Endringsnotat, 08.10.2025

OPPDRAAG	Mindemyren S14	DOKUMENTKODE	10216747-01-PLAN-NOT-13
EMNE	Endringsnotat begrenset høring	TILGJENGELIGHET	Åpen
OPPDRAAGSGIVER	Selvaag Bolig AS	OPPDRAAGSLEDER	Heidi Havelin
KONTAKTPERSON	Christian Flølo Geithus	UTARBEIDET AV	Astrid Vangdal/Mathilde Nome
KOPI	ANSVARLIG ENHET

2.1 Forslag til endringer og justeringer i planen

2-2 Plankartet til begrenset høring 2025. Røde rammer viser utvidelser av planområdet. Det er gjort endringer med bussholdeplass i nord, utviding av fortau langs Fjøsangerveien, forbedring av vareleveringslommer og gangkryssing over bybanen i Kanalveien og etablering av areal for renovasjon i sør.

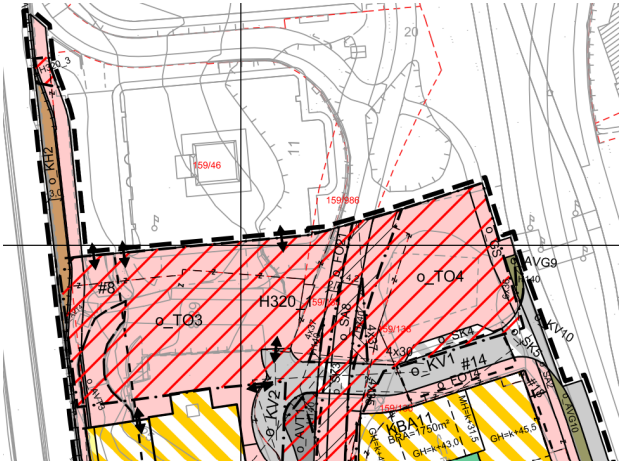
Offentlig ettersyn 2023	Begrenset høring 2025
Til offentlig ettersyn kom det innspill på å flytte busstopp lenger mot nord, i tillegg til å utvide mot vest for å få med hele fortausarealet langs Fjøsangerveien. Det kom også innspill på å gjennomføre RAMS-analyse for krysningsspunkt over Bybanen. Etter høring er det blitt behov for å legge til rette for renovasjon lenger sør for torg o_TO2.	Planavgrensningen er justert for å ta med nytt busstopp i nordvest, utvidet fortau i vest, mer torgareal og renovasjonspunkt for glass- og metall i sørvest og areal i Kanalveien for å ta med krysning av Bybanen og veien i øst.

2.1.2 Busstoppet i nordvest

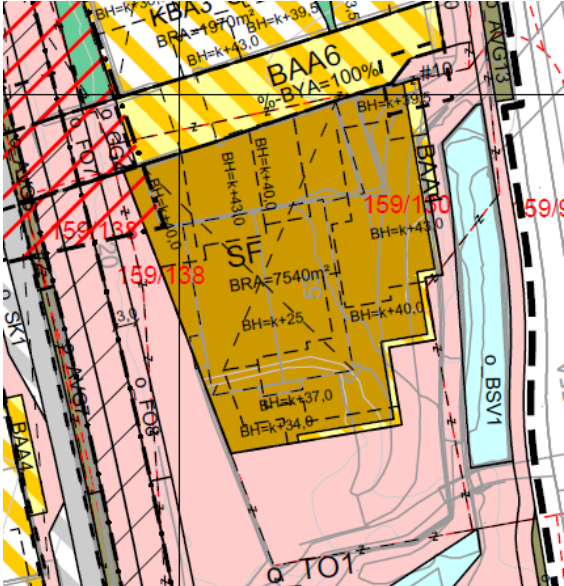
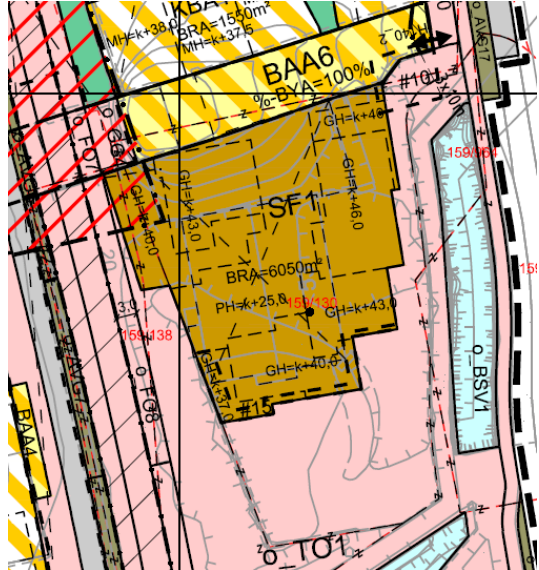
Offentlig ettersyn 2023	Begrenset høring 2025
Til offentlig ettersyn kom det innspill på å flytte busstopp lenger mot nord.	Planavgrensningen er justert for å ta med nytt busstopp som foreslås nordvest i planområdet. Med ny plassering av busslommen vil den få bedre kobling mot torgareal nord i planområdet, og bedre overgang mot internvei, fortau og bybane som befinner seg på et lavere nivå enn der bussholdeplassen ligger i Fjøsangerveien.
 2-3 I plankart ved offentlig ettersyn 2023, var det ikke planlagt kollektivholdeplass i nord.	 2-4 Til begrenset høring i 2025, er det foreslått bussholdeplass langs Fjøsangerveien, nord i planområdet, med direkte forbindelse til torg og gangpassasje ned til Kanalveien.

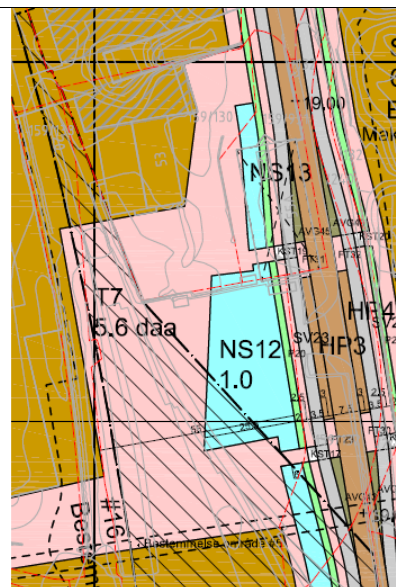
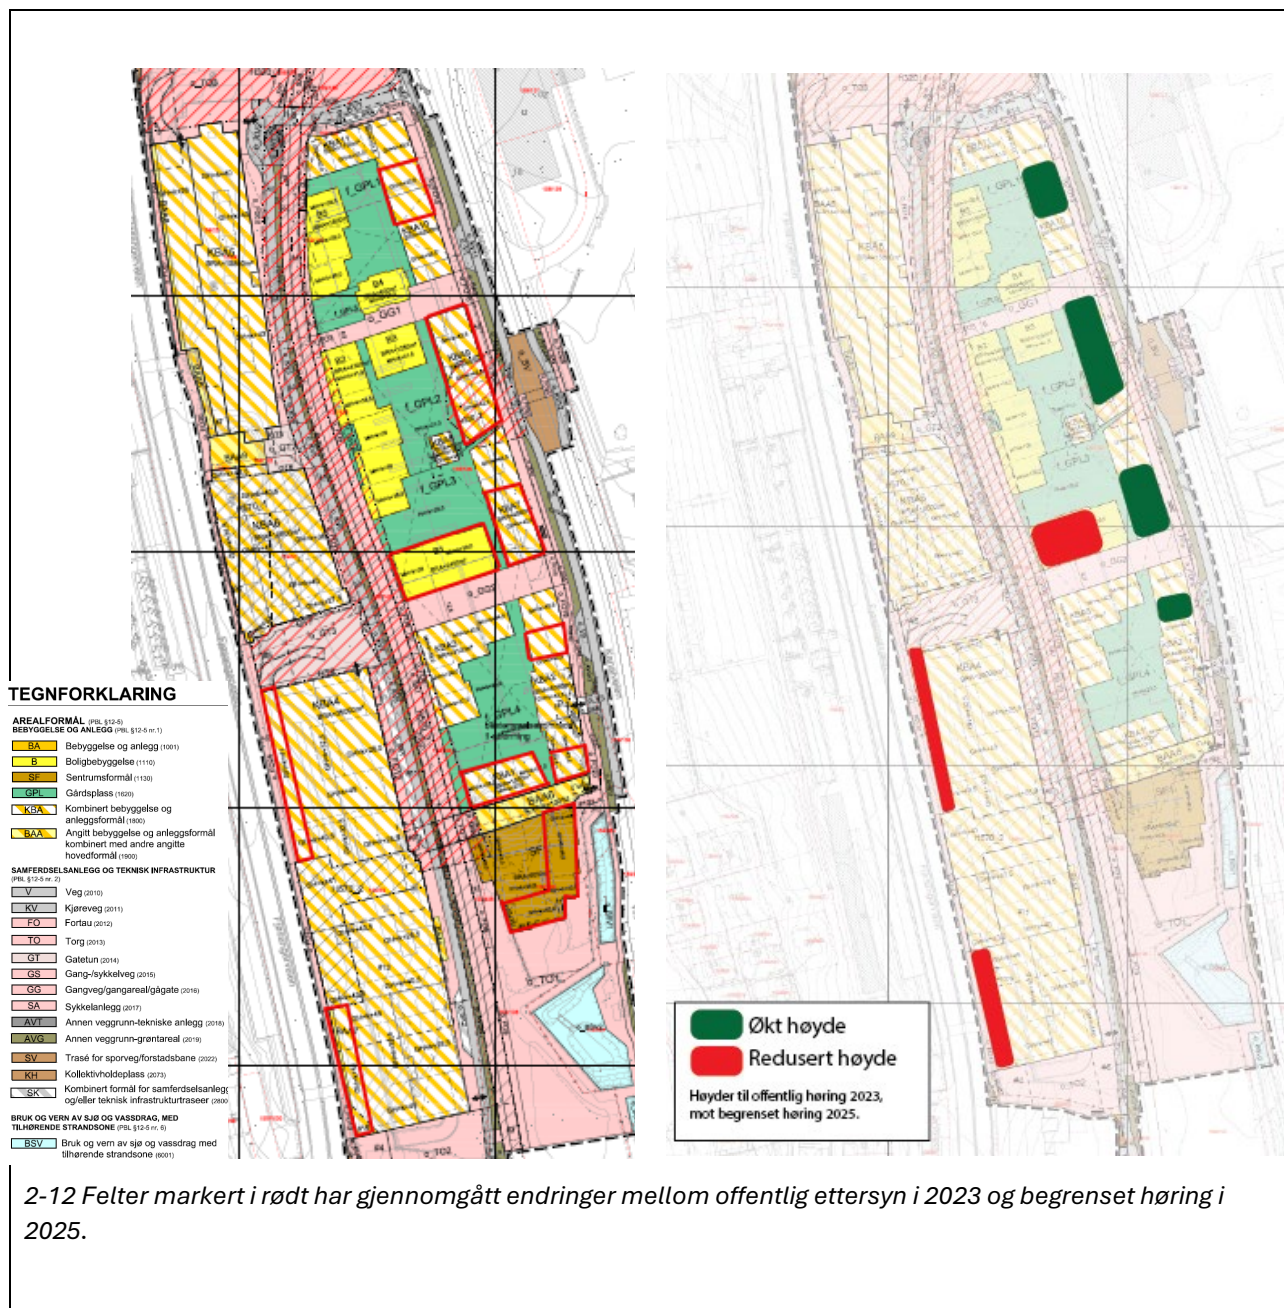
Offentlig ettersyn 2023	Begrenset høring 2025
Til offentlig ettersyn kom det merknader på at SF var utvidet inn i torgareal, og at utvidelsen av SF tok for mye av gangpassasjen på østsiden av o_TO1, og generelt torgareal på sørsiden.	Formålet SF er innskrenket inn i øst og sør slik for å redusere inngrep i offentlig torgareal. Samtidig er formålet utvidet noe mot vest. Nå er avstand fra bygningskroppen i 1. etasje ca. 8 meter fra kanalen på det smaleste. Det gir rom for sonedelt gangpassasje med vegetasjon og kantsone mot bygg.

2-7 Felt SF med utkrageringer vist i BAA til offentlig ettersyn 2023.	2-8 Til begrenset høring er byggeformål redusert i sørlig- og østlig retning for å gjøre mindre inngrep i torgareal.
Bildene under viser forholdene omkring felt SF, og forholdet mellom byggeformålet og torgformålet. Figuren viser et snitt som viser mellomrommet mellom kanalen og bygg i felt SF.

2-11 Figuren over viser felt SF og torg sammenlignet med feltet i områdeplanen. Rødt felt er areal som endres fra torg til sentrumsformål, Gult areal endres fra sentrumsformål i områdeplanen til torg, blågrått areal er uteareal med utkraging i etasjene over.

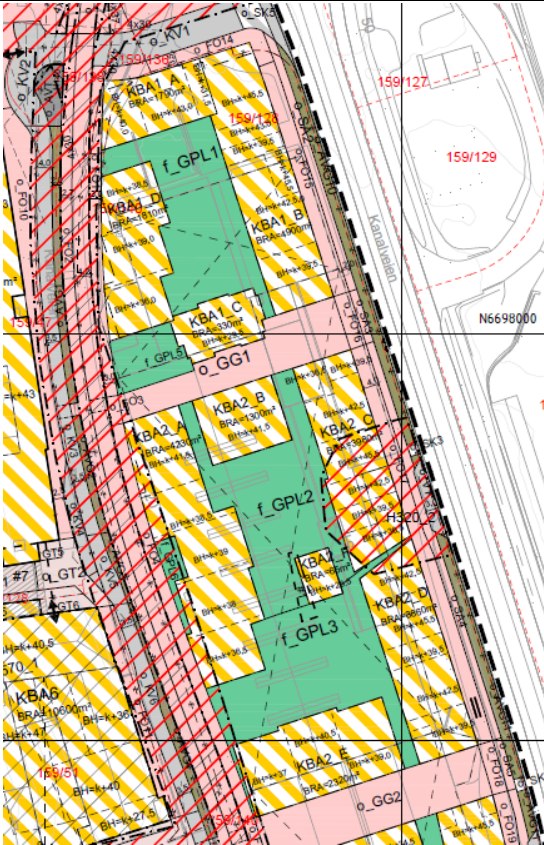
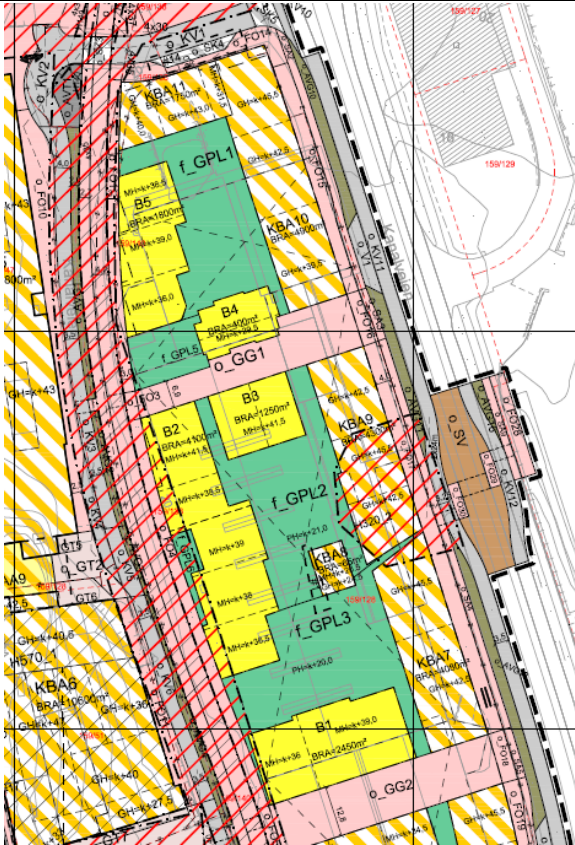
- Torg i områdeplanen som foreslås endret til Sentrumsformål = **140m²**
- Sentrumsformål i områdeplanen som foreslås endret til Torg = **216m²**
- Torg/uteareal på bakken, utkraging i etasjene over = **84m²**
- Torg i områdeplanen som foreslås endret til Sentrumsformål (med utkraging) = **224m²**

2.1.5 Justerte byggehøyder

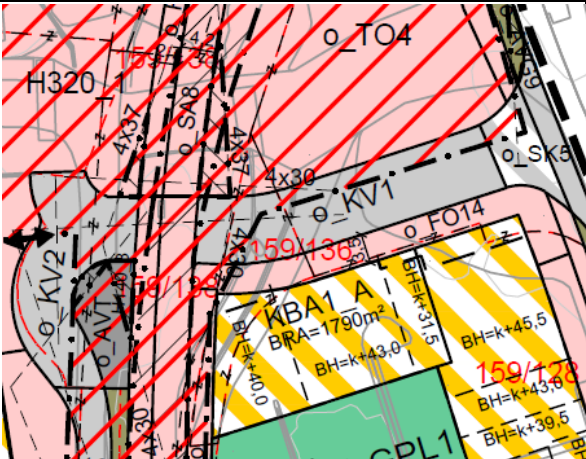
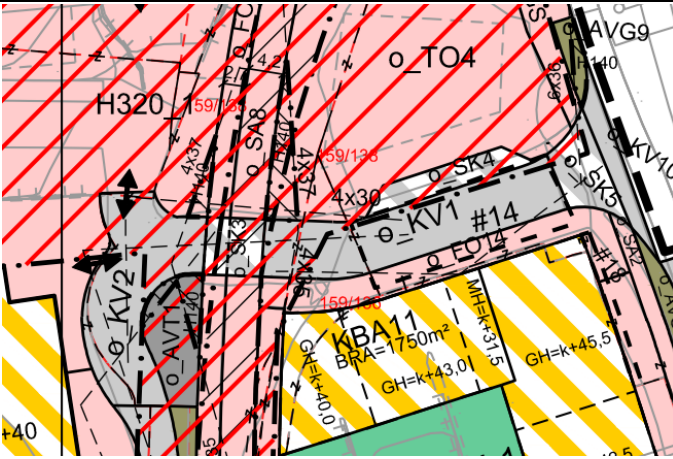
Offentlig ettersyn 2023	Begrenset høring 2025
Til offentlig ettersyn kom det merknad på at gårdsrommene må ha best mulig solforhold og det kom innspill på om byggehøyden kunne justeres. Det kom også innspill på at nabobyggene til Frydenbøgården måtte ha samme byggehøyde som den.	Det har i ettertid justert takvinkel, høyde og takform på KBA1 og B1. Areal som er tatt bort her kompenseres med å gjøre blokkene langs Kanalveien noe høyere. Dette skaper bedre solforhold inne i gårdsrommene. Felt SF er omformet og det er åpnet for høyere takhøyde. I felt KBA4 er takhøyden mot Fjøsangerveien redusert for å ivareta hensynet til verneverdier bedre. Figuren under markerer med rødt hvor takhøyden er redusert, eller økt.

2-13 Alle boligkvarter var regulert til KBA (kombinert formål) til offentlig ettersyn 2023.	2-14 Rene boligbygg ble regulert til rent boligformål (B felt i gult), til begrenset høring 2025.

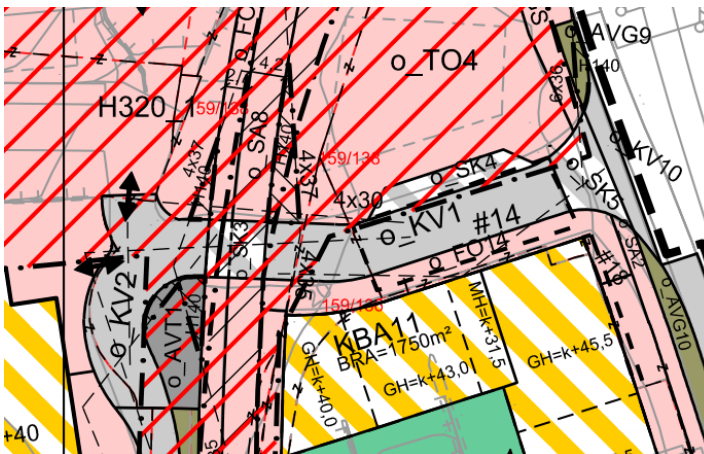
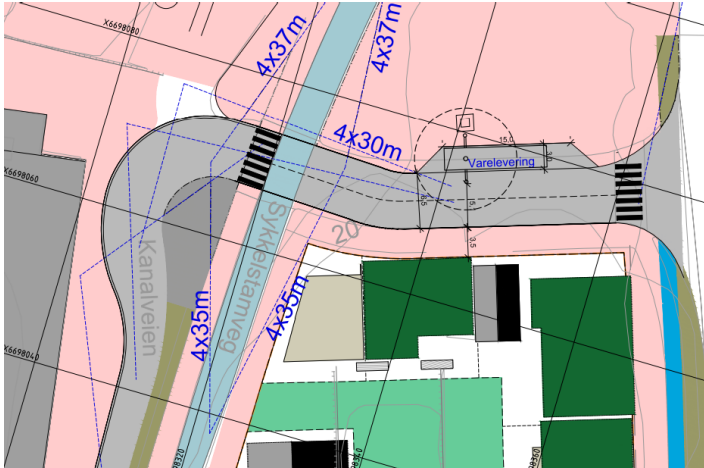
Offentlig ettersyn 2023	Begrenset høring 2025
Til offentlig ettersyn var hele boligkvartalene regulert til kombinert formål.	Etter innspill fra PBE er de rene boligbyggene regulert til boligformål (B1-B5).

2.1.7 Justering av vei og shared space

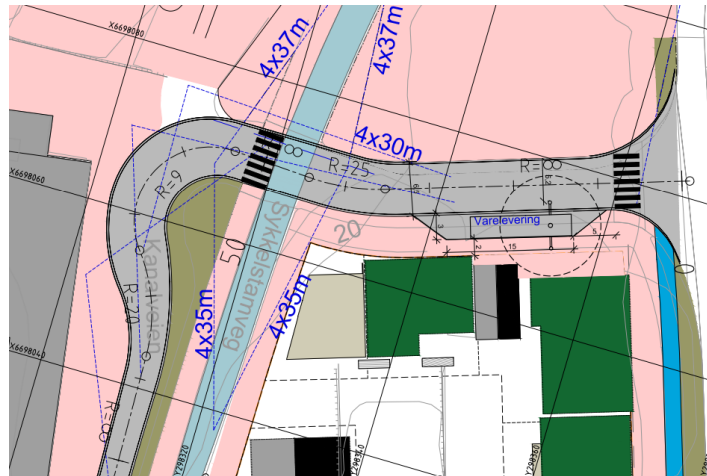
Offentlig ettersyn 2023	Begrenset høring 2025
Til offentlig ettersyn kom det innspill på at KV1 og svingen i KV2 måtte optimaliseres, og skrenke inn veiareal der det er mulig.	Veien er optimalisert i forhold til svingen og bredde på vei. Det er lagt inn ny shared space lomme for renovasjon (glass og metall) og fortau. Til begrenset høring er det vist to alternative løsninger i dette området. En løsning med lomme sør for veien, og en løsning med lomme nord for veien. Løsningen for veien er ulik i de to alternativene. Det vises til eget vedlegg som viser situasjonen for renovasjon/ glass- og metall i detalj.
 2-15 Utforming av o_KV1 og o_KV2 til offentlig ettersyn 2023.	 2-16 Bredde og sving på o_KV1 og o_KV2 er endret til begrenset høring 2025.

2-19 Alternativ 2, renovasjonsareal for glass og metall løses i #14 på sørsiden av o_KV1, dersom det ikke etableres i o_SK14.

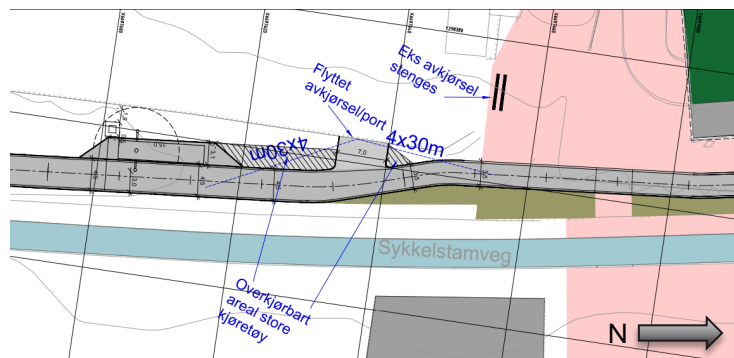
Offentlig ettersyn 2023	Begrenset høring 2025
Til offentlig ettersyn ble det etterspurt bedre løsninger for renovasjon, herunder glass- og metall.	Som følge av dette, er det nord i planområdet laget en løsning for renovasjon (glass- og metall) som åpner for to ulike alternativer. Løsning for renovasjon (glass- og metall) kan nå enten løses i felt o_SK4, eller innenfor bestemmelsesområde #14 på motsatt side av veien. Alternativ 1, lomme nord for o_KV1:  2-17 Alternativ 1 Lomme for renovasjon (glass og metall) er regulert inn i o_SK4. Løsning nord for o_KV1 i felt o_SK4:  2-18 Løsning for glass og metall innenfor o_SK4 er vist over.

2-20 Midlertidig løsning som tillates fram til plan for S11 vedtas.

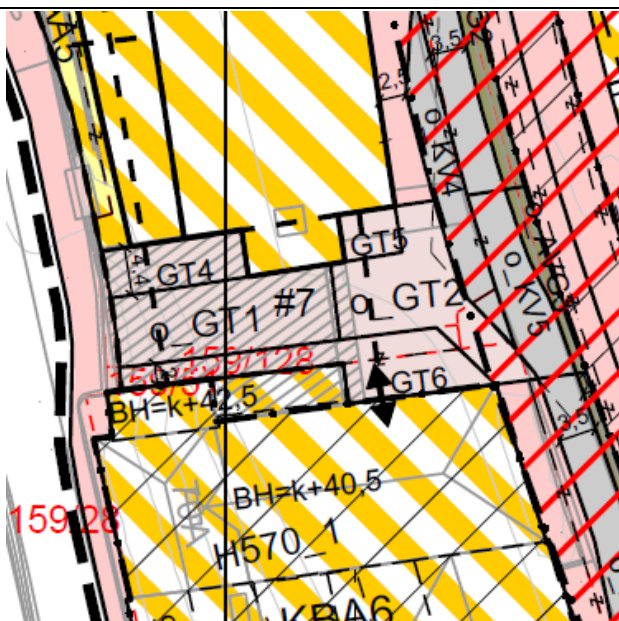
Planforslaget åpner også for en løsning sør i planområdet til renovasjon for glass- og metall. Denne løsningen vil være midlertidig til S11 planen vedtas. Løsningen innebærer at kjøreatkomst til tilgrensende tomt flyttes mot sør, og at det etableres renovasjonsareal sør i planområdet.

2-22 Etter flytting av busslommen er det ikke behov for sanering av dekket. Kartutsnittene viser foreslått regulering.

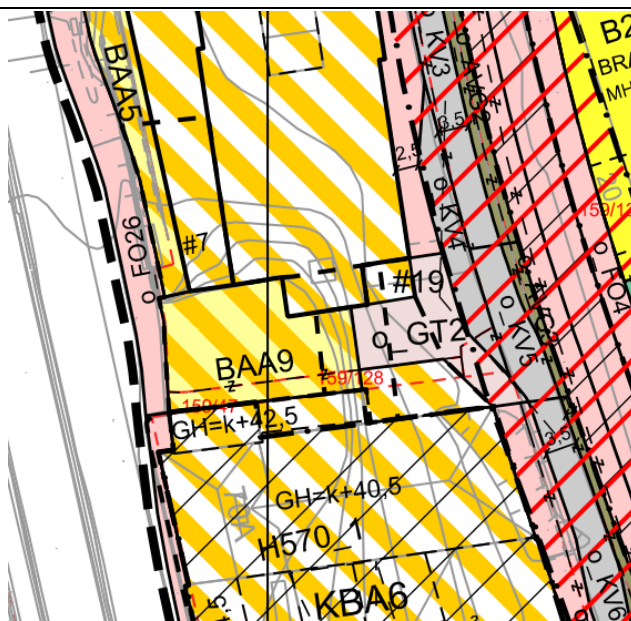
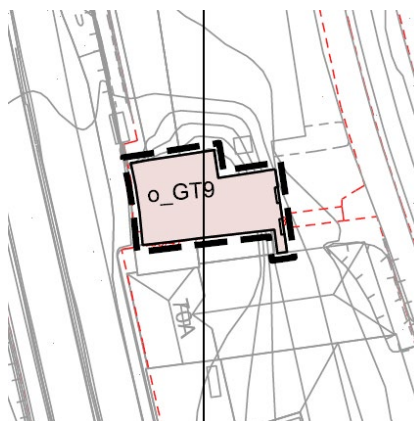
Til offentlig ettersyn var forslaget å sanere dekket som er mellom KBA5 og KBA6. Det kom innspill på at dette ikke var ønskelig.

Busslommen som i utgangspunktet lå ved dekket er nå flyttet lenger nord. Dermed er det ikke nødvendig å sanere dekket. Selve dekket er regulert som gatetun i vertikalnivå 3, mens rommet under dekket blir et lukket rom og er regulert til kombinert formål. Det skal etableres en ny snarveg som kan være i form av trapp mellom nivåene.

2-23 Selve dekket er regulert som gatetun i vertikalnivå 3 (o_GT9), mens rommet under dekket blir et lukket rom og er regulert til kombinert formål (BAA9)

2.1.11

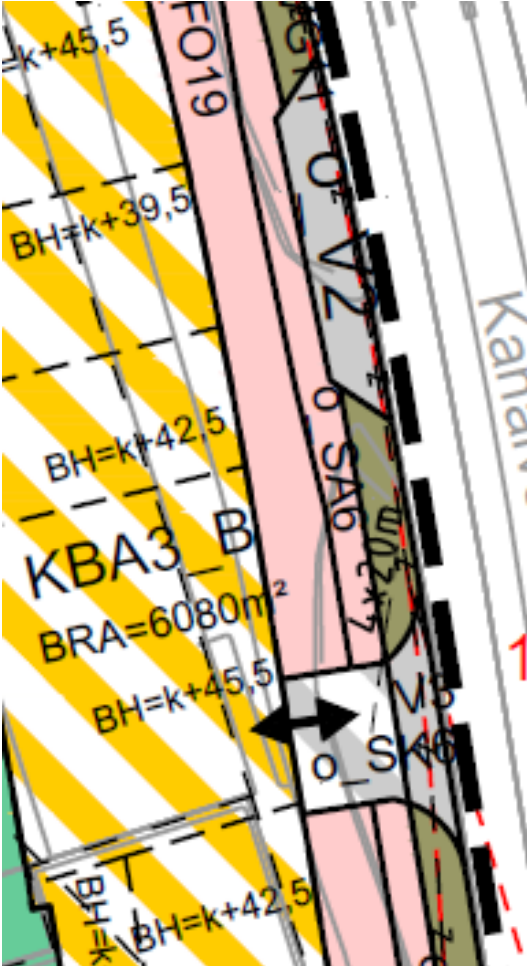
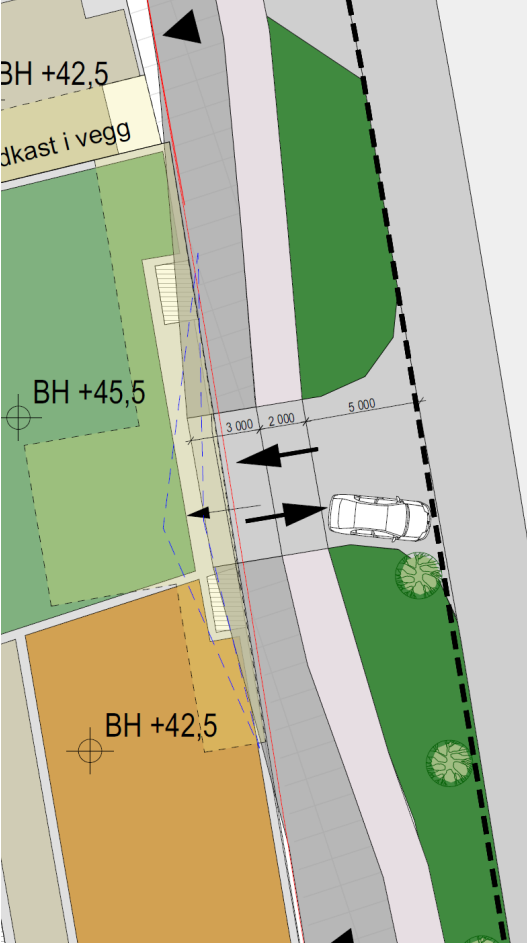
Offentlig ettersyn 2023	Begrenset høring 2025
Til offentlig ettersyn kom det merknader og innsigelse på at hele fortausbredden langs KBA5 måtte reguleres inn i tråd med områdeplanen.	Fortausbredden er justert iht. innsigelsen. Formålsgrensen til fortau langs Fjøsangerveien E39, reguleres i tråd med formålsgrensen til fortau i områdereguleringsplanen, med unntak av konflikt med verneverdig bebyggelse som ikke forutsettes revet. Fortauet reguleres til kombinert formål, slik at det åpnes for å beholde bebyggelse på nivå over og under fremtidig fortau. Se svar på innsigelse til Statens vegvesen.
 2-24 Plankartet viser regulert løsning for fortau langs Fjøsangerveien til offentlig ettersyn 2023.	 2-25 Illustrasjonen over viser utvidet fortau i blå linje. Grensen for fortau er nå i tråd med områderegulering, med unntak av konflikt med verneverdig bebyggelse som ikke skal rives. Fortauet er delvis regulert som kombinertformål BAA, for å gi mulighet til bebyggelse over og under fortauet.

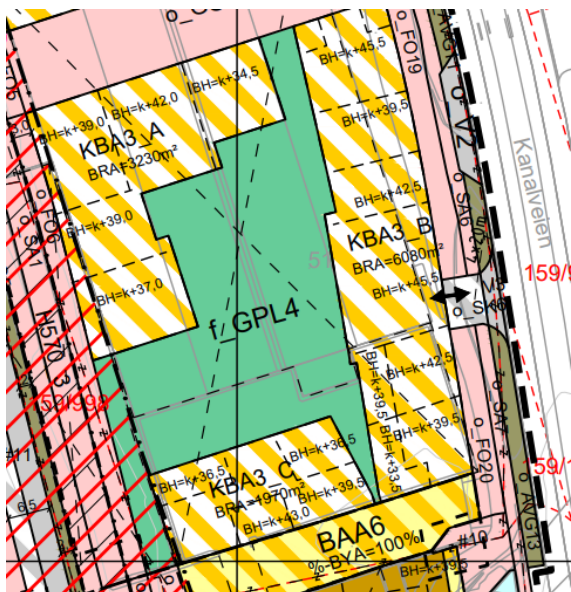
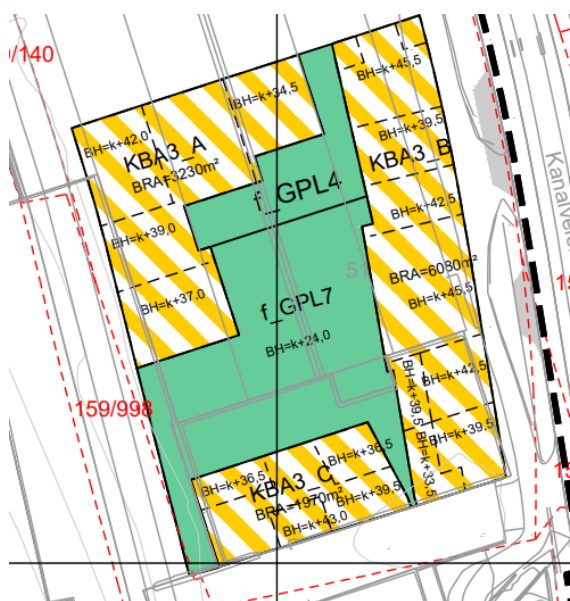
Offentlig ettersyn 2023	Begrenset høring 2025
Til offentlig ettersyn kom det innsigelse på trafikksikkerheten langs Kanalveien, for både vareleveringslommene, utkjørsel fra V3 og utkjørsel fra rampen fra BAA6.	Etter at planen har vært ute til offentlig høring er det gjort justeringer for å bedre trafikksikkerheten i Kanalveien. Utkjøring fra felles parkeringskjeller er utbedret, videre er det i plankartet regulert inn sikttekant fra avkjørsel til felles parkeringskjeller og fra dagens avkjørsel fra rampe til parkeringsdekke for midlertidig situasjon. Vegplanlegger har sett nærmere på, og gjort justeringer på fortau, sykkelvei og vareleveringslommer, for bedre trafikksikkerhet og samhandling mellom disse. Disse endringene er beskrevet nærmere i svaret på Vestland fylkeskommune sin innsigelse.

2-26 Kartutsnittet viser hvordan utkjøring fra parkeringskjeller og vareleveringslommer var regulert til offentlig ettersyn 2023.	2-29 Utkjøring fra felles parkeringskjeller er utbedret. Det er regulert inn sikttekant fra avkjørsel til felles parkeringskjeller, og fra dagens avkjørsel fra rampe til parkeringsdekke for midlertidig situasjon. Fortau, sykkelvei og vareleveringslommer er justert.

2-30 Løsning med delvis hevet gårdsrom, til begrenset høring 2025.

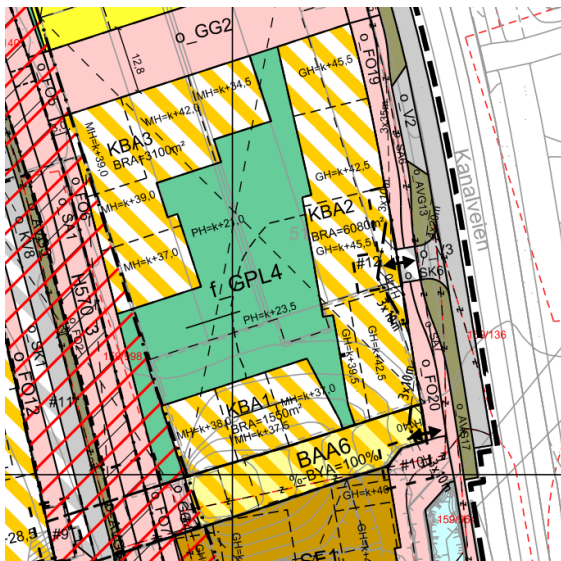
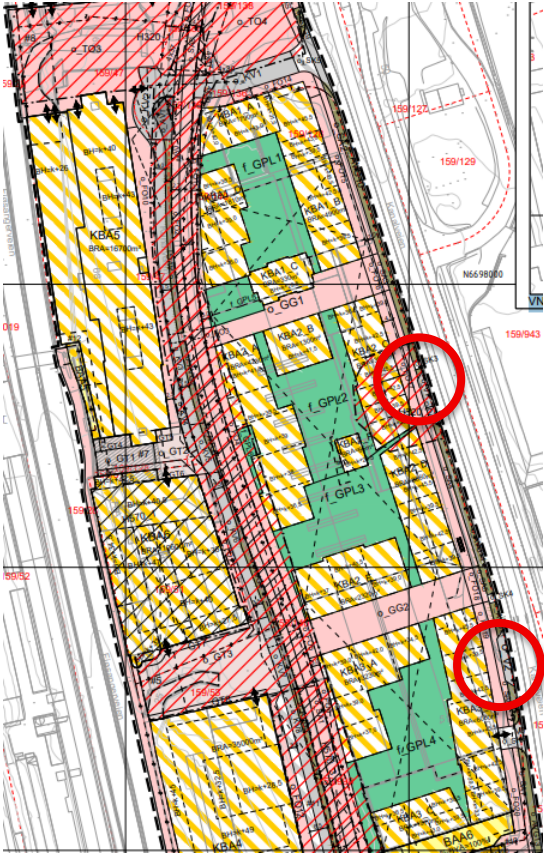
Som følge av endringene i avkjørselen langs Kanalveien har vi fått en endring i gårdsrommet bak (kvartal 3). Her er deler av gårdsrommet hevet for å sikre kjørerampe til parkeringsanlegget som nå delvis er under gårdsrommet. Forslaget nå er en mellomting mellom de to som var på begrenset høring.
